**MINISTÈRE
DE LA TRANSITION
ÉCOLOGIQUE
ET DE LA COHÉSION
DES TERRITOIRES**

Réf : SEVS-SDPP2-24-02-027

AVIS DE L'AUTORITÉ ENVIRONNEMENTALE

**relatif au projet de construction d'un centre pénitentiaire sur le territoire
de la commune de Crisenoy et sur la mise en compatibilité du PLU de
Crisenoy (77)**

Figure 3 - Situation projetée avec la maison d'arrêt, la ZAC des Bordes et le projet de contournement routier

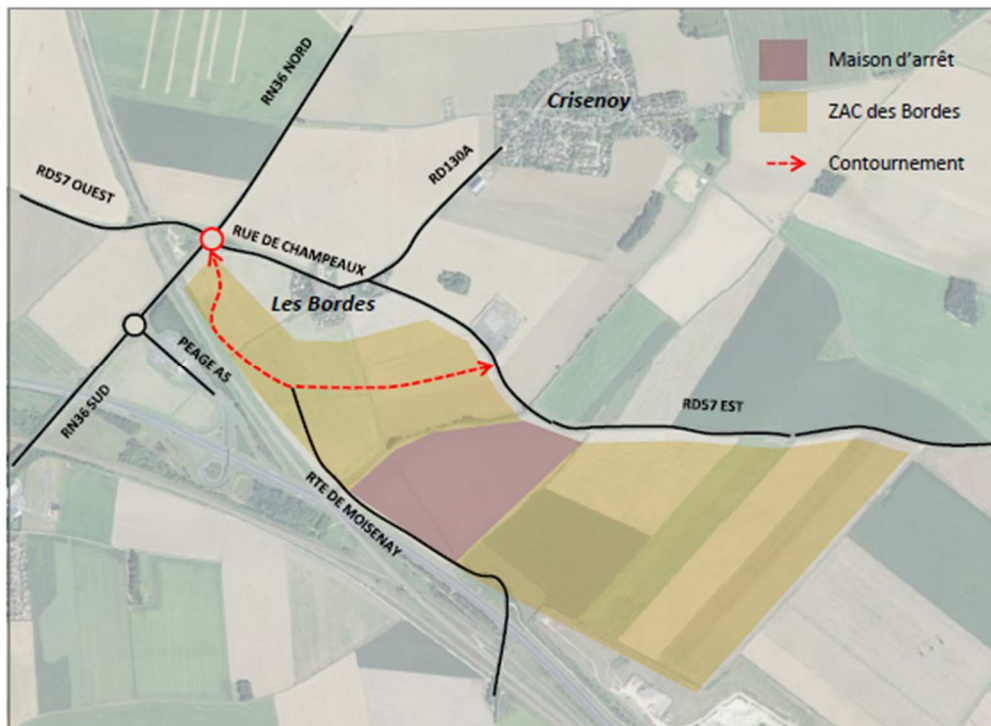
Le projet de centre pénitentiaire n'était pas prévu au moment de l'approbation de la ZAC. La ZAC, à vocation économique, et l'établissement pénitentiaire ne poursuivent pas un même objectif et ont tous les deux une finalité propre. Leur mise en œuvre est indépendante. D'après la jurisprudence⁸, même si le centre pénitentiaire s'implante sur le territoire de la ZAC, ce seul critère ne suffit pas à conclure qu'il s'agit d'un projet unique. Cependant, bien que cela ne soit pas présenté dans le dossier, les travaux nécessaires à la viabilisation du site (notamment pour l'accès à l'eau potable) doivent bien être inclus dans le périmètre du projet.

L'autorité environnementale recommande d'inclure dans le périmètre du projet, et donc dans l'évaluation environnementale, les travaux de viabilisation du site, en particulier la réalisation des canalisations d'eau potable et du réservoir d'eau potable.

Figure 4b - Plan du scénario retenu pour l'implantation du projet (source : page 46 de l'étude d'impact)

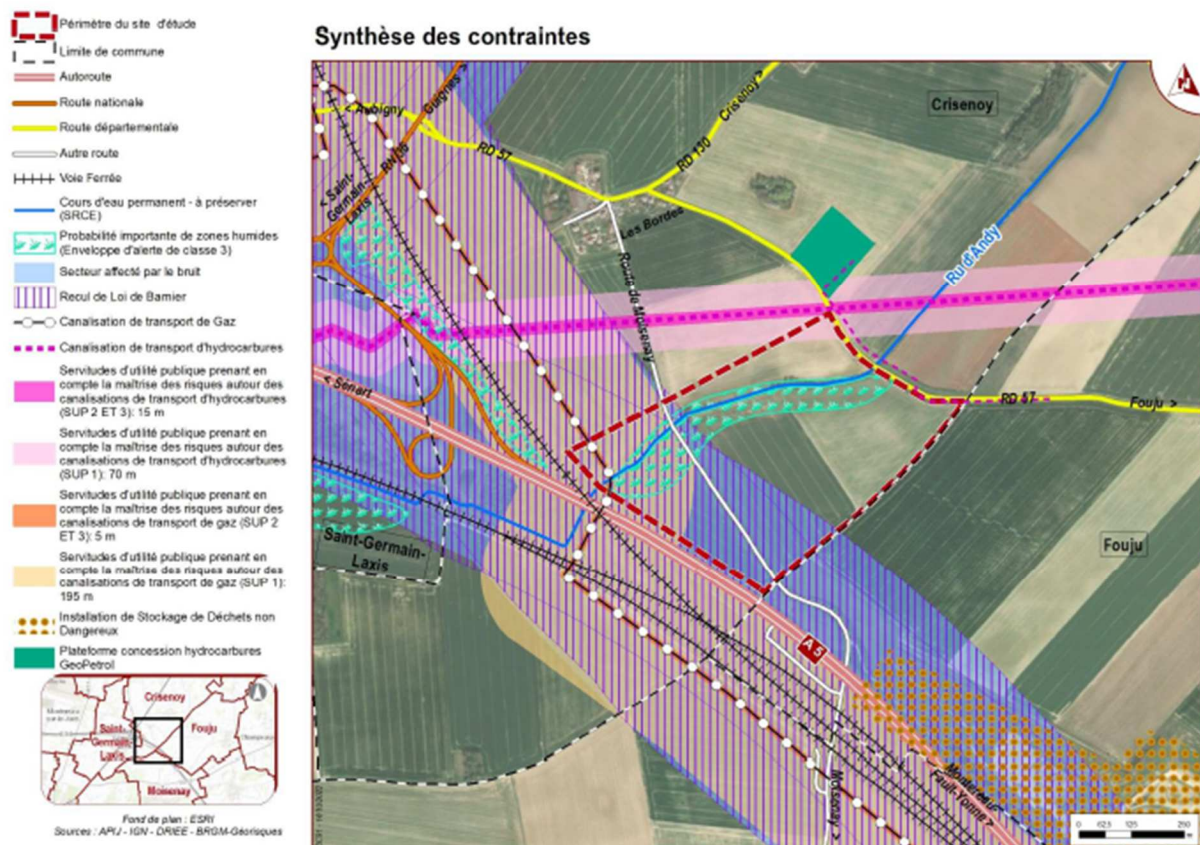
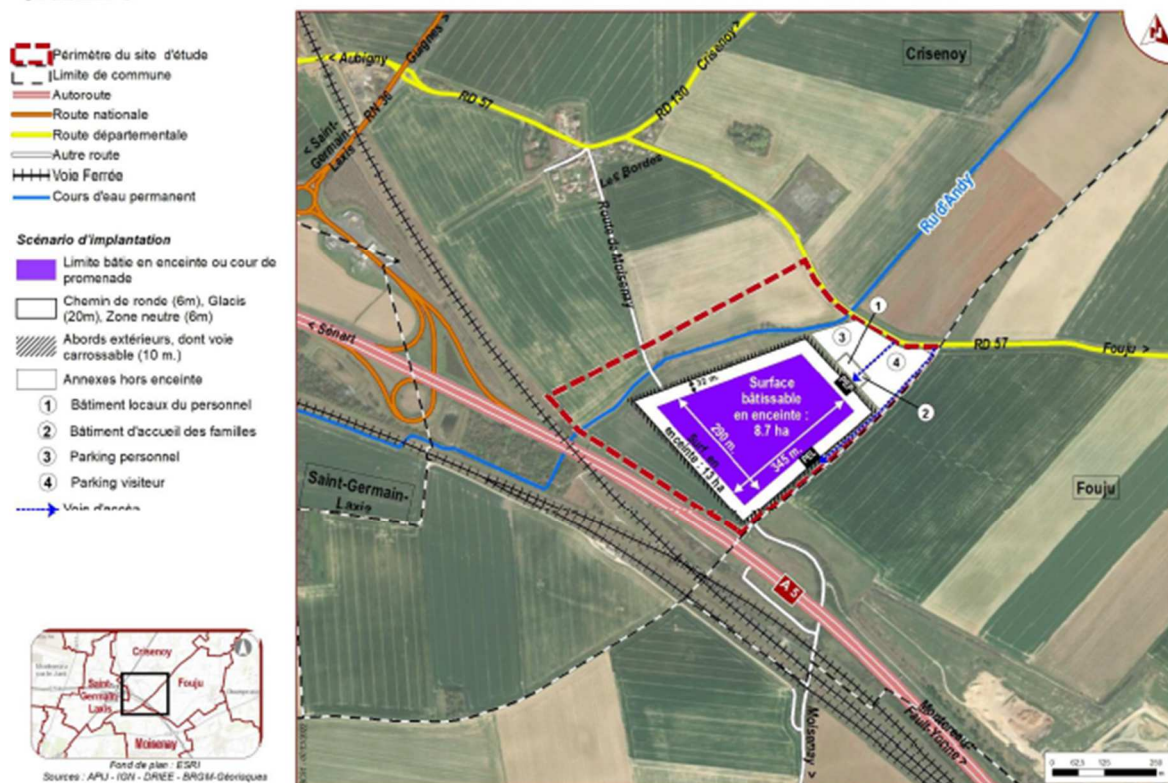
Contrairement à la comparaison faite pour le choix des sites d'implantation, la présentation sous forme d'avantages et d'inconvénients pris dans leur globalité ne permet pas une comparaison directe par type de critères entre les différentes variantes (par exemple l'impact sur le ru, l'évitement des bandes de servitudes, etc.).

L'autorité environnementale recommande de faire apparaître de manière plus homogène la comparaison des variantes et scénarios dans des tableaux de synthèse, en reprenant une comparaison par type de critères.

Figure 5 – Phasage des travaux et dévoiement du chemin de Moisenay (étude d'impact, p. 238)

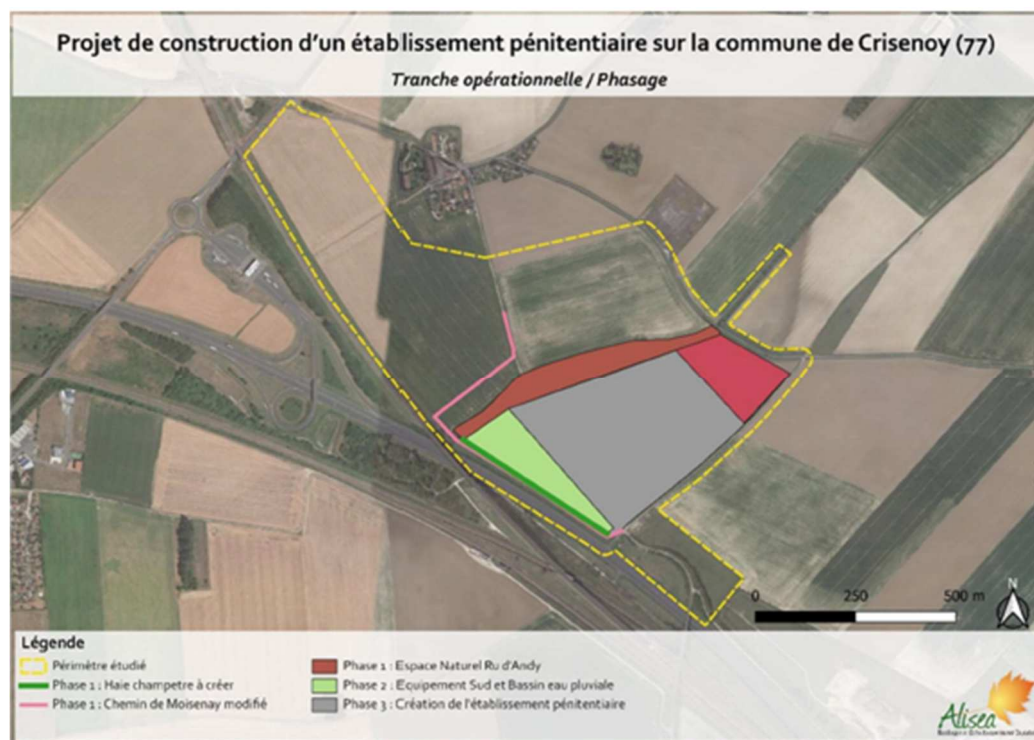
Par ailleurs, le scénario qui a été choisi pour l'implantation de l'établissement pénitentiaire implique le dévoiement du chemin de Moisenay (voir figure 5). Le nouveau tracé implique des travaux de débusage au niveau du croisement actuel entre le chemin et le ru, et la création d'un nouveau busage au niveau du croisement à venir. Ce choix n'est pas cohérent avec le principe d'évitement du ru d'Andy et de sa ripisylve présenté par le maître d'ouvrage, et ne fait pas l'objet d'une justification suffisamment étayée au regard de l'importance du ru sur la zone. Lors de la visite de terrain organisée avec l'Apij, le maître d'ouvrage a indiqué qu'il serait éventuellement possible de réaliser le dévoiement du chemin de Moisenay à l'est du ru d'Andy, afin de ne pas avoir à l'impacter en créant un nouveau busage, en profitant du tracé actuel et du busage existant.

L'autorité environnementale recommande d'analyser plus en profondeur les incidences du dévoiement du chemin de Moisenay sur le ru d'Andy, de décrire plus précisément les opérations qui devront être réalisées et de mettre en place des mesures de réduction appropriées. Au regard des enjeux écologiques, concentrés au niveau du ru d'Andy, il serait préférable de privilégier un dévoiement du chemin de Moisenay n'impliquant pas de travaux sur le ru d'Andy.
